Note environnementale

PROJET AGRIVOLTAÏQUE

Centrale agrivoltaïque d'Ajoupa-Bouillon

Commune de L'Ajoupa-Bouillon
Département de la Martinique
Région Outre-Mer

Figure 5 : Nouvelle implantation envisagée du projet

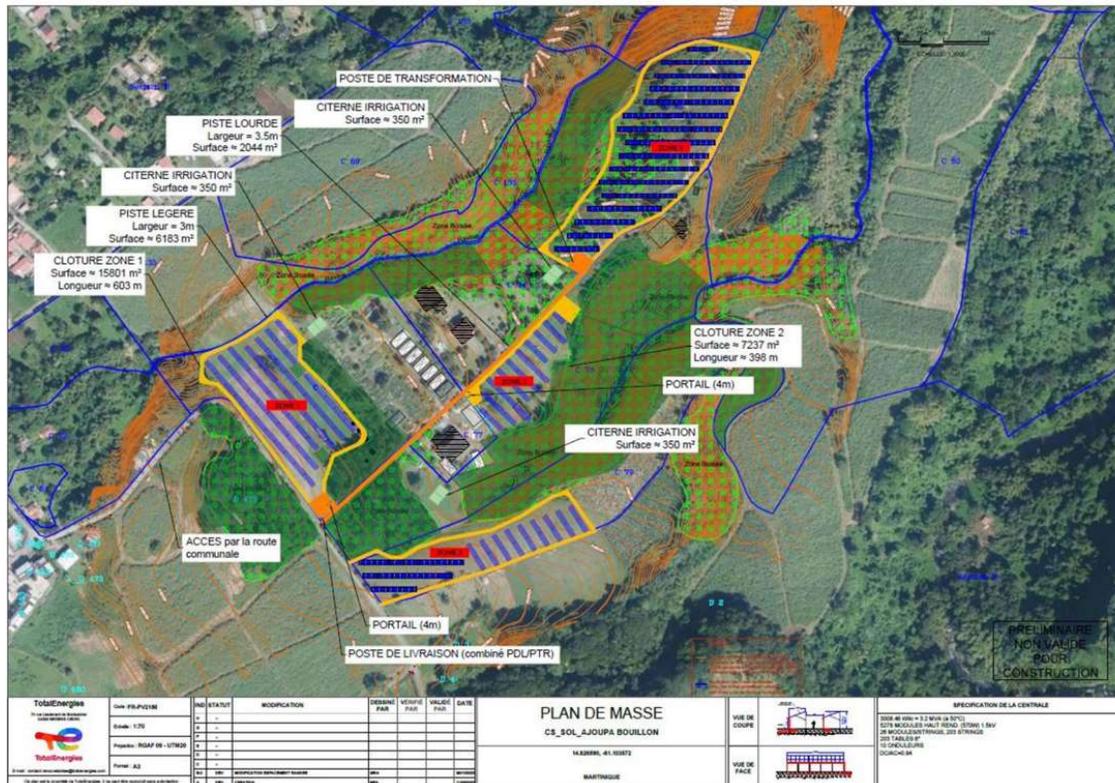
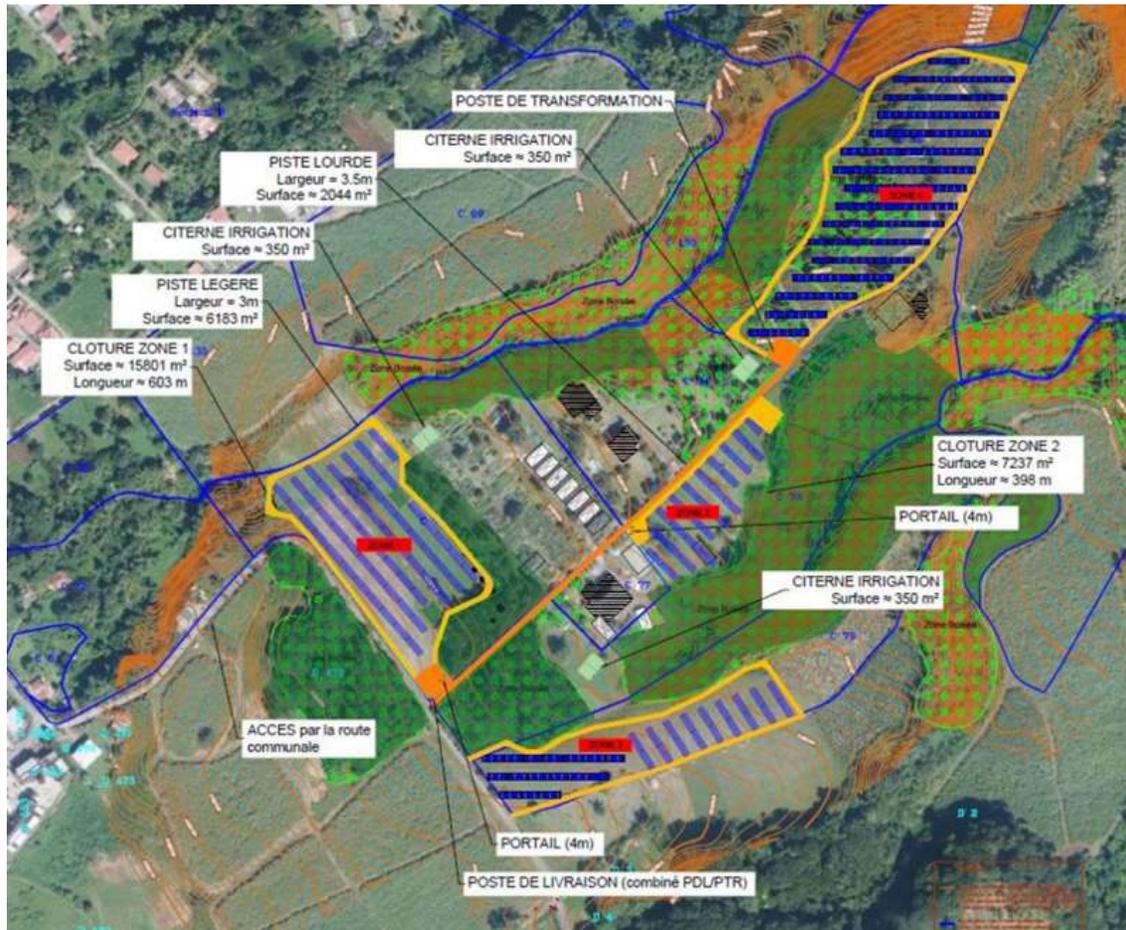
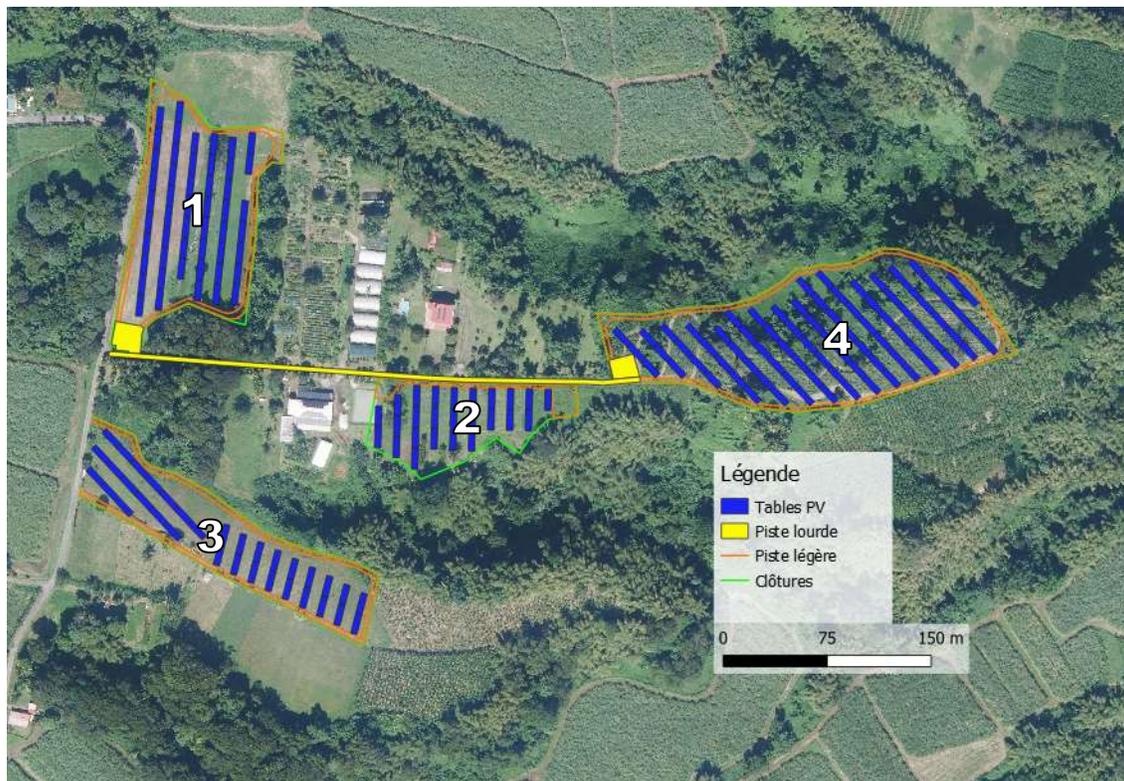
La société TotalEnergies Renouvelables France souhaite modifier l’implantation de la centrale agrivoltaïque en raison de l’identification d’une zone du projet au sein d’un Espace Boisé Classé (EBC). Cette modification de l’implantation du projet aurait pour finalité d’éviter l’EBC.

Une zone a finalement été exclue du périmètre de projet. Il s'agit d'une partie de la zone 1, située sur la parcelle ouest du site. Elle a été abandonnée en raison d'un zonage « Espaces Boisés Classés » se trouvant au même endroit. Par ailleurs, l'agencement des panneaux dans cette même zone 1 a été modifié, en conservant les mesures d'évitement prévues dans l'étude d'impact.

La surface du projet final est ainsi de 5,43 ha, soit environ 0,2 ha de moins que le projet initial.

Le reste de l'implantation des tables photovoltaïques reste inchangé.

Figure 6 : Carte représentant les zones à enjeux évitées reprise par Biotope dans le cadre de la modification de l'implantation du projet

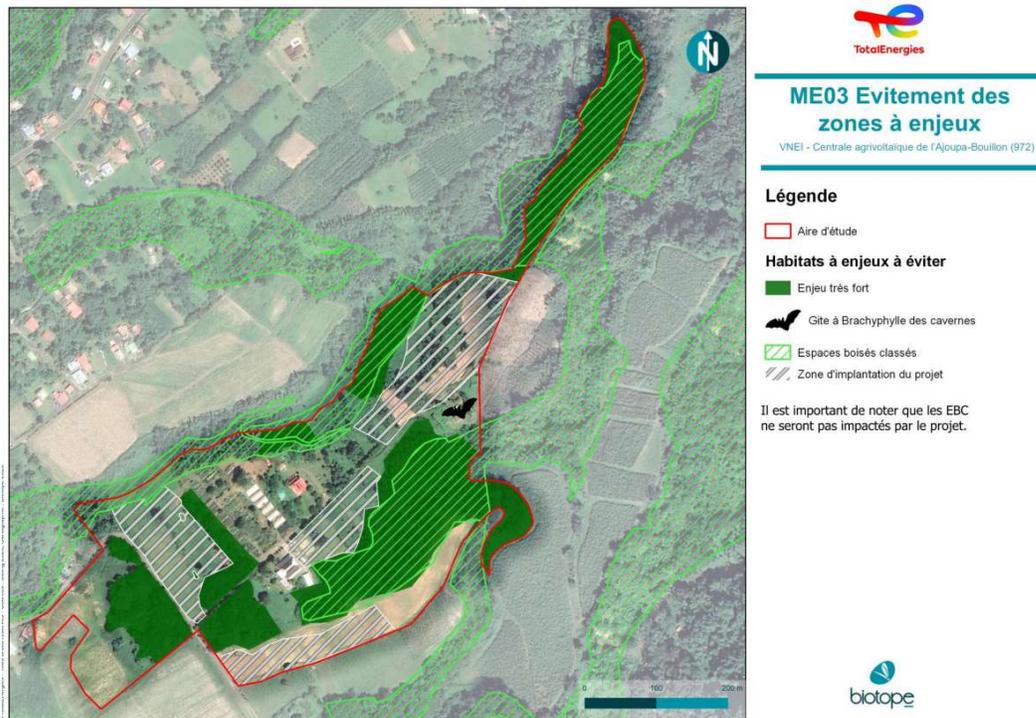
La nature des modifications apportées au projet initial, à savoir la réduction de la surface d'implantation des tables photovoltaïques, n'impactera pas davantage l'environnement du projet, que ce soit sur les milieux humain, physique ou naturels. En effet, l'évitement de la zone inscrite en Espaces Boisés Classés est pris en compte dans l'élaboration de l'étude d'impact (cf. mesure d'évitement ME03 du volet naturel de l'étude d'impact ci-après).

Figure 7 : Carte des habitats

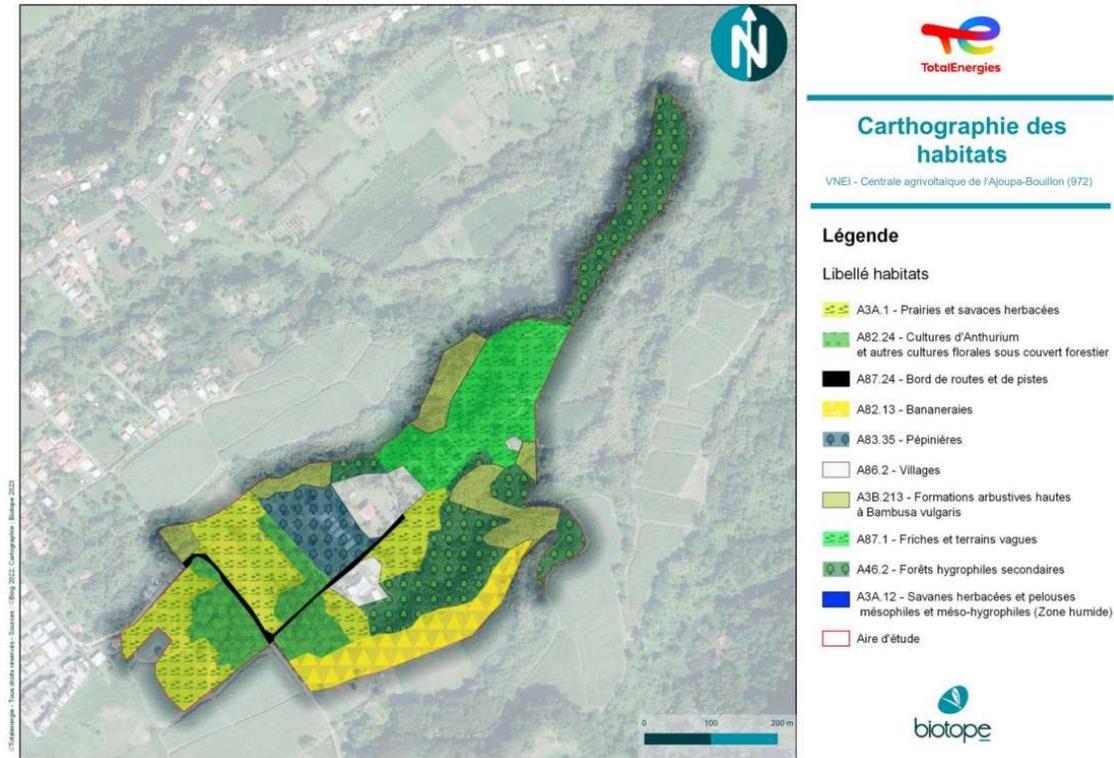
La modification du plan de la centrale agrivoltaïque envisagée permettrait d'éviter la zone d'espaces boisés classés tel que prévu dans l'étude d'impact.

Les modifications envisagées n'auront aucune incidence supplémentaire sur les habitats naturels comparé au projet actuellement présenté dans l'étude d'impact.

Figure 8 : Enjeux identifiés pour l'avifaune

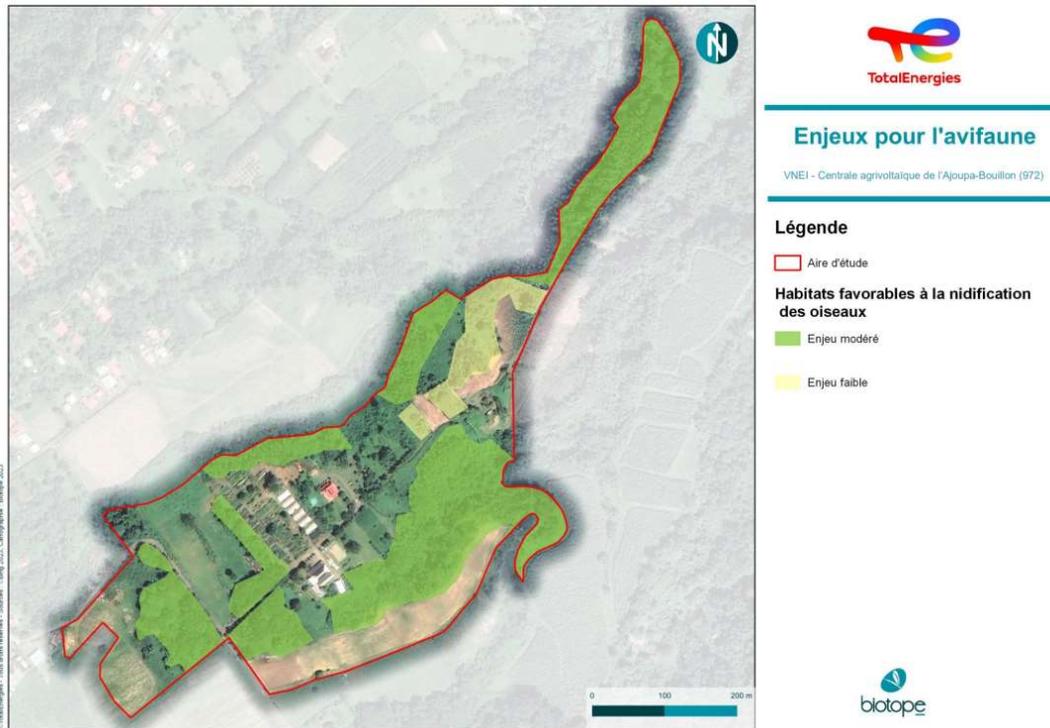
La zone concernée par la modification de l'implantation du projet n'a pas été identifiée comme comprenant des enjeux pour l'avifaune.

Par conséquent, les modifications envisagées n'auront aucune incidence supplémentaire sur l'avifaune que le projet actuellement présenté dans l'étude d'impact.

Figure 9 : Enjeux du site pour les chiroptères

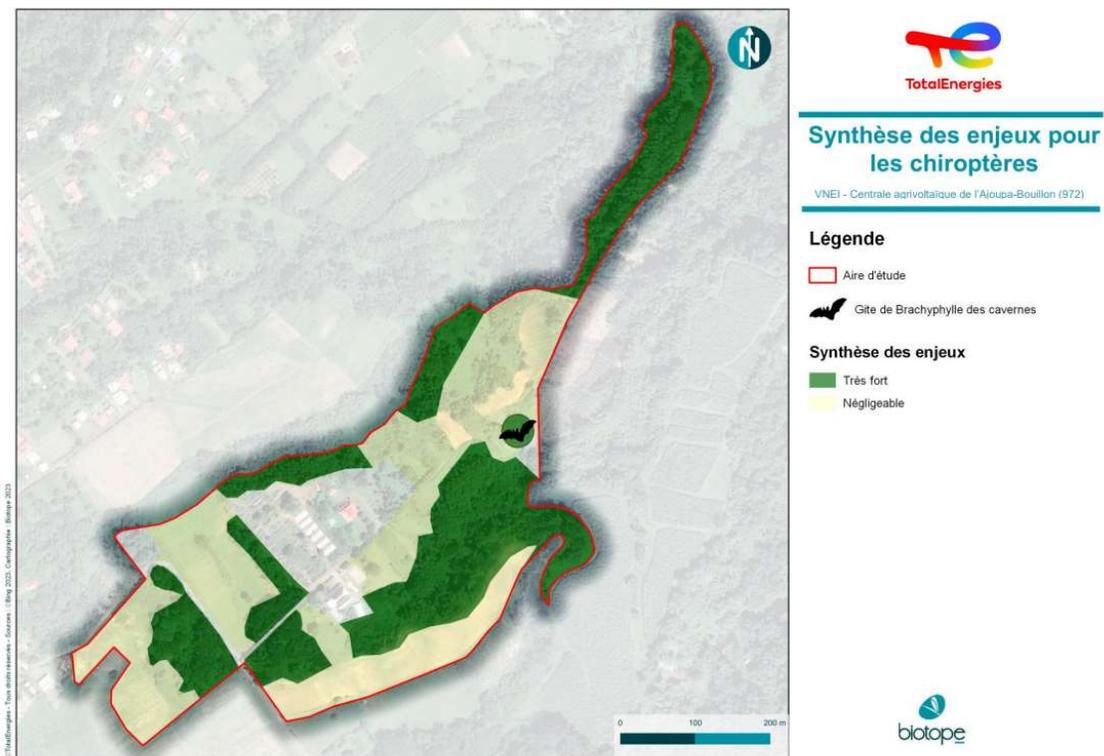
L'activité globale des chiroptères sur le site est très forte. Toutefois, la zone où auraient lieu les modifications envisagées fait l'objet d'un enjeu pour les chiroptères négligeable.

Les modifications envisagées n'auront aucune incidence supplémentaire sur les chiroptères que le projet actuellement présenté dans l'étude d'impact.

Figure 10 : Enjeux identifiés pour les amphibiens

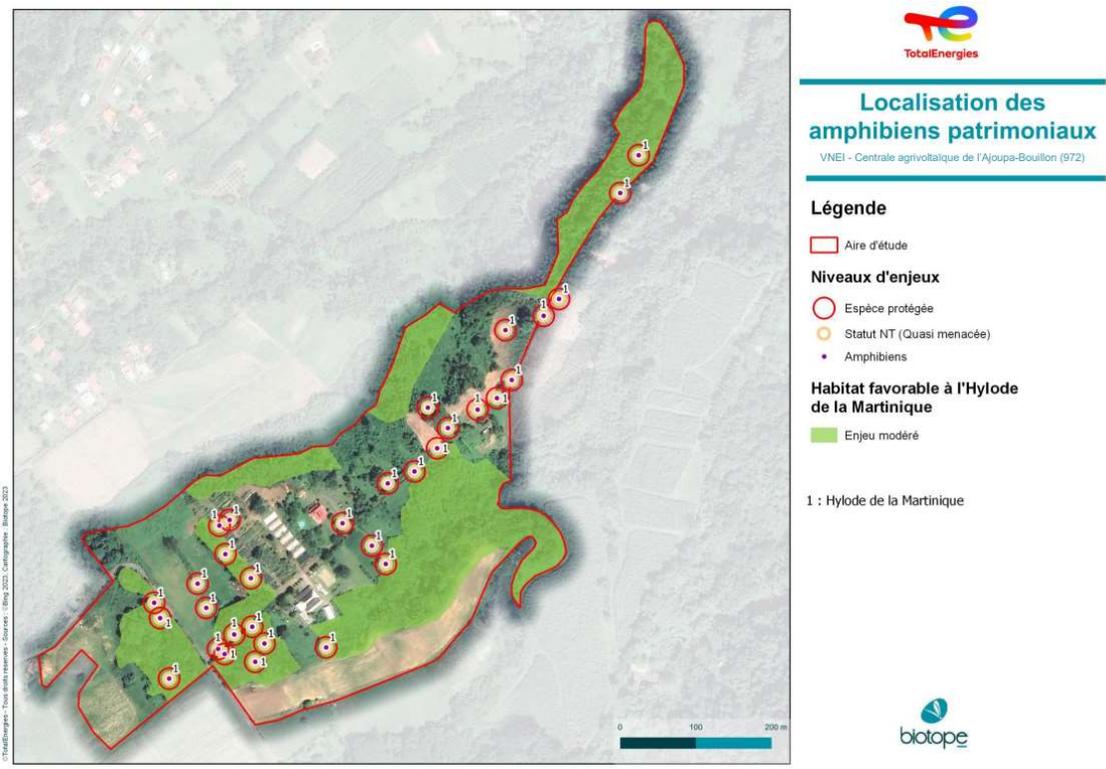
Pour rappel, la richesse est forte sur le site avec 4 espèces recensées par saison (humide/sèche). Aucun individu n'a été observé dans la zone faisant l'objet des modifications envisagées. Par conséquent, aucun enjeu n'a été identifié sur cette zone.

Les modifications envisagées n'auront aucune incidence supplémentaire sur les amphibiens.

Figure 11 : Enjeux identifiés pour les reptiles

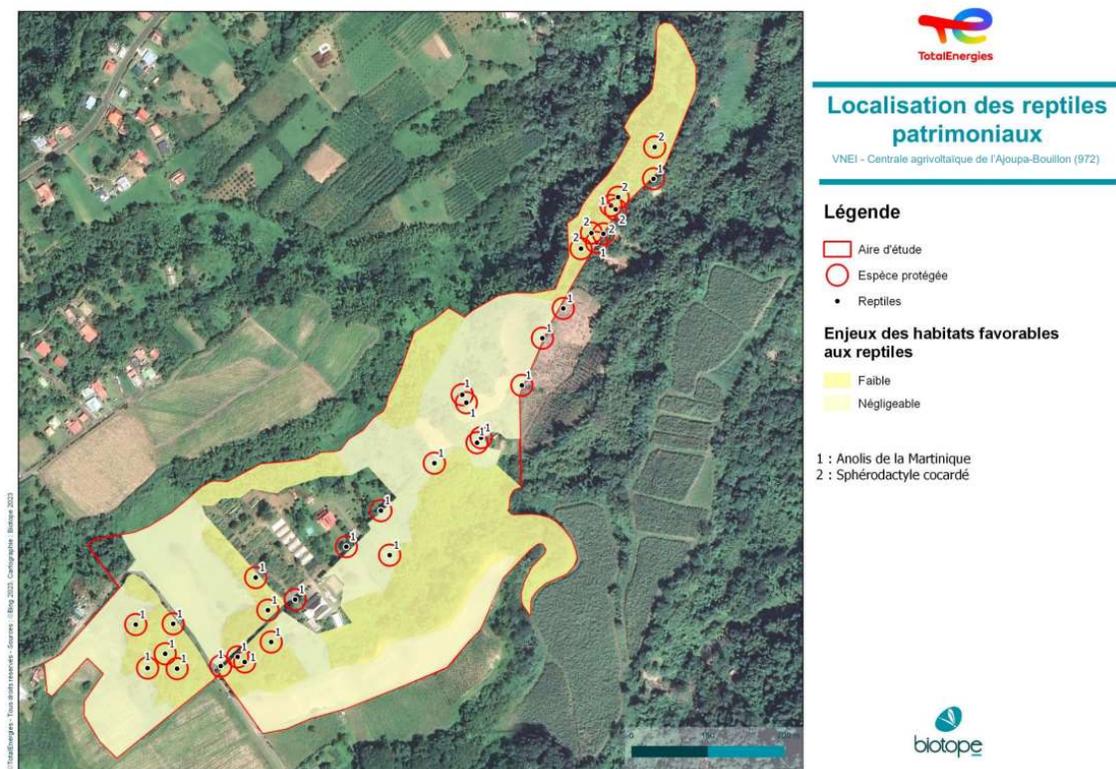
La richesse est faible sur le site avec seulement deux espèces recensées. Aucune espèce n'a été observée au niveau de la zone en Espace boisé classé par conséquent, cette dernière est identifiée comme comportant un enjeu négligeable pour les reptiles.

Les modifications envisagées n'auront aucune incidence supplémentaire sur les reptiles comparé au projet actuellement présenté dans l'étude d'impact.

Figure 12 : Synthèse des enjeux écologiques

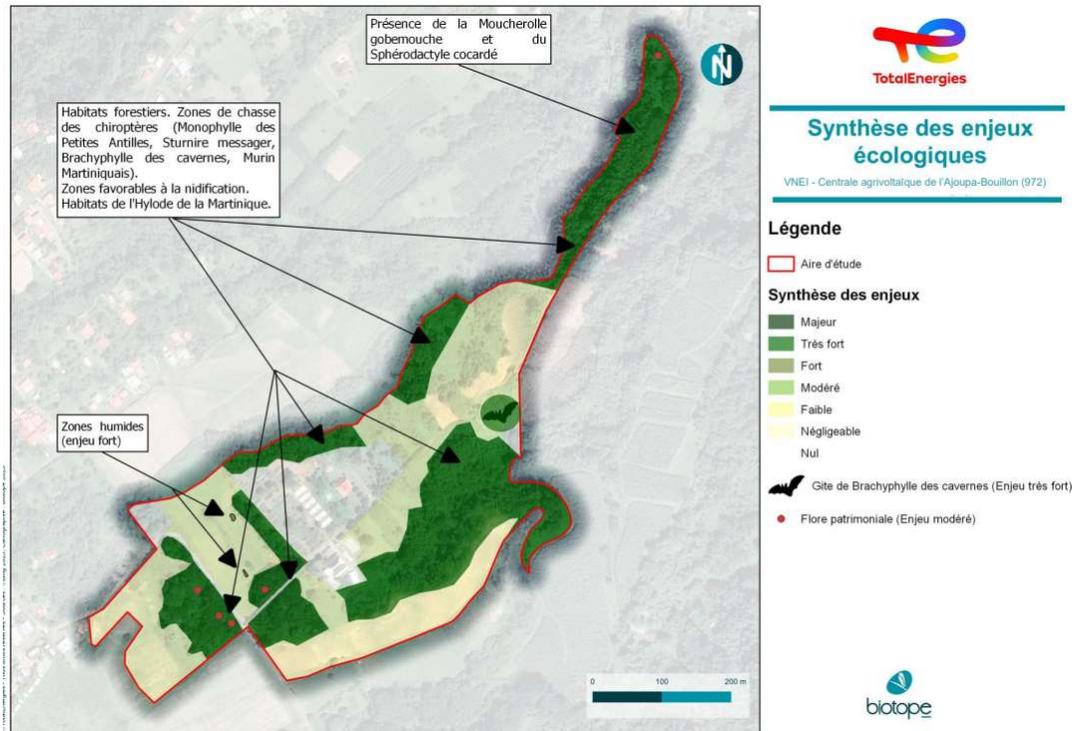
La nouvelle implantation consiste en l'évitement d'une zone d'habitat classée Espaces Boisés Classés dont l'évitement était déjà prévu et intégré comme mesure dans l'étude d'impact. Il ne s'agit pas d'une mesure supplémentaire, mais d'une rectification du plan d'implantation du projet en adéquation avec les mesures prévues dans l'étude d'impact. Par conséquent les enjeux identifiés pour chacun des groupes taxonomiques restent inchangés.

La nouvelle implantation présente des impacts bruts identiques comparativement au projet soumis à instruction.
